**ASUNTO: ALEGACIONES PROPUESTA DE PROYECTO DE PLAN  
HIDROLÓGICO 2022-2027.  
CICLO 2022-2027**

**A LA CONFEDERACIÓN HIDROGRÁFICA DEL SEGURA**

Figura 3-13. Plano de calados para la Rambla de El Albuñón y la Rambla de Miranda. SNCZI

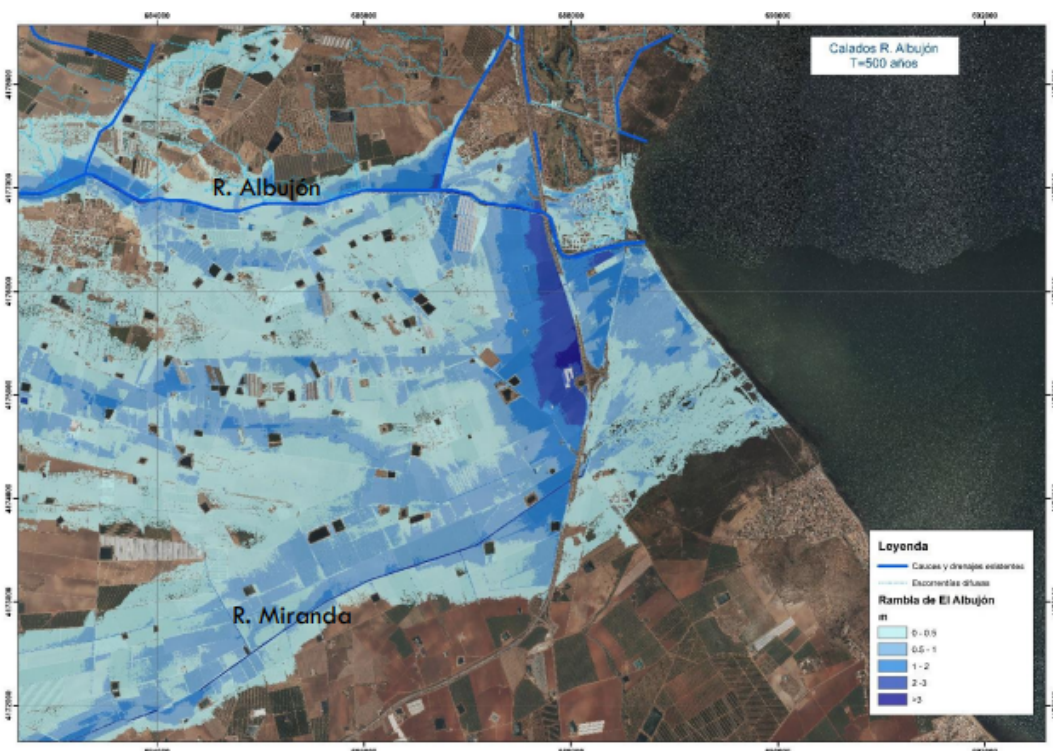
Como puede verse en la imagen anterior, se observa claramente el efecto de retención que genera el talud de la autopista AP7 sobre el flujo desbordado de la Rambla de El Albuñón y la Rambla de Miranda (más al sur). Este efecto de almacenamiento en la zona donde desagua el D7 alcanza calados superiores a los 2 m para el periodo de retorno de 500 años.

Por lo expuesto anteriormente no se alcanza a entender que, en apariencia, no se llegue a contemplar en ninguno de los casos el aumento de la inundabilidad debido al efecto que genera el talud de la AP-7 sobre las viviendas aguas arriba de ésta.
